**Maintien de la liaison Cizallon/Toulaine
alimentant le réseau hydraulique
du château de Villemont classé MH (19 avril 2012)**

Extrait ci-dessous à gauche de la cartographie BCAE 2020

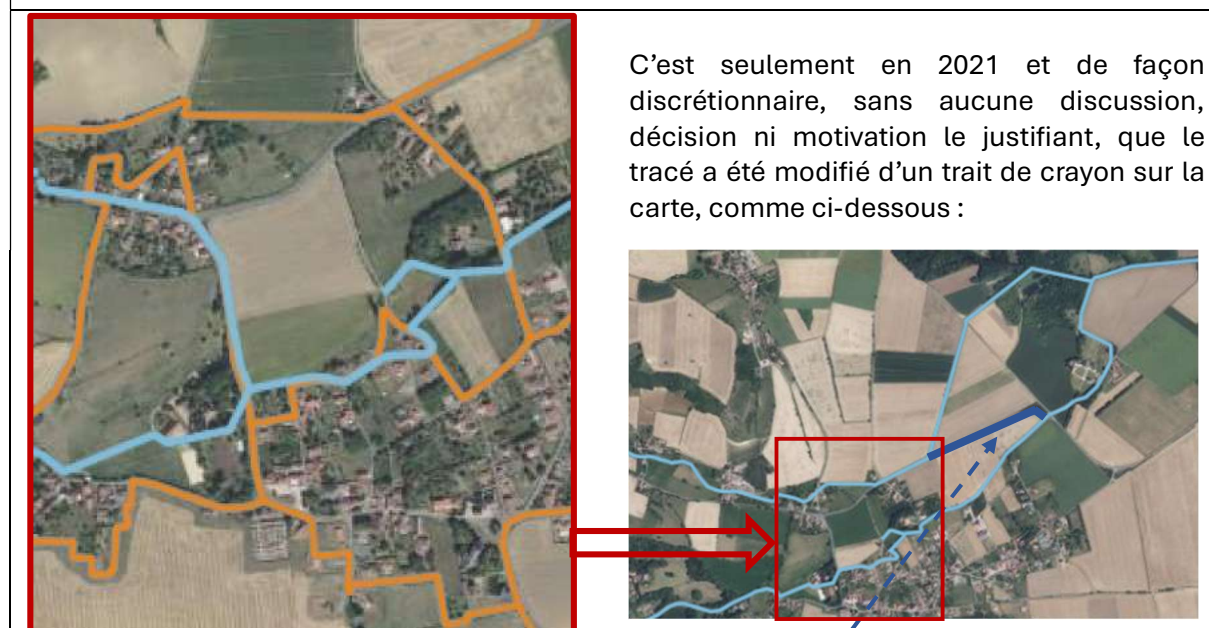
On ne s'explique donc pas le tracé graphique retenu au dossier 6 E dont les plans apparaissent issus de la cartographie très récente du BCAE qui a modifié sans raison aucune un parcours ancestral. Or, cette cartographie récente n'a qu'une valeur indicative, sans opposabilité réglementaire. Elle paraît être dans les suites d'une instruction ministérielle de juin 2015 relative à la cartographie et l'identification des cours d'eau. Sans autre forme d'opposabilité. En tous cas postérieure à l'arrêté de classement de Villemont de 2012 qui garantit le maintien d'une double alimentation. La circulaire ne pouvait donc pas modifier l'ordonnancement juridique antérieur. Pour ce qui est du CIZALLON, le passage par les fossés ne représente donc qu'une simple hypothèse.

Plan du projet – enquête sans liaison

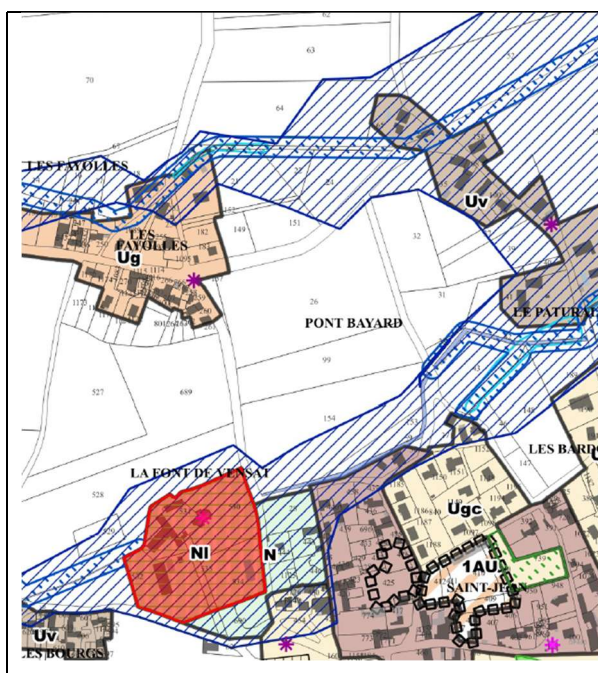
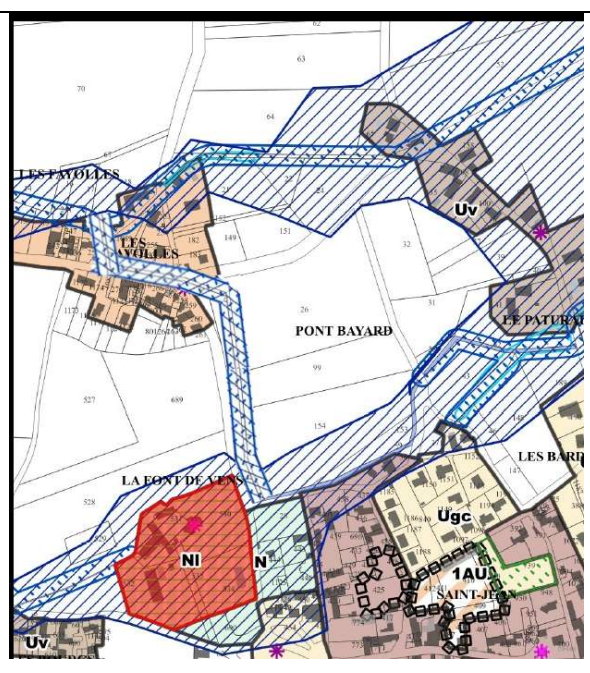
Quoi qu'il en soit et au stade du projet de PLUi soumis à enquête, la suppression d'un lit séculaire du CIZALLON, fut-ce t-il in fine de la main de l'homme ne peut pas se justifier.

C'est pourquoi il est sollicité que le plan de zonage soit modifié comme suit :

Plan sollicité avec maintien liaison existante
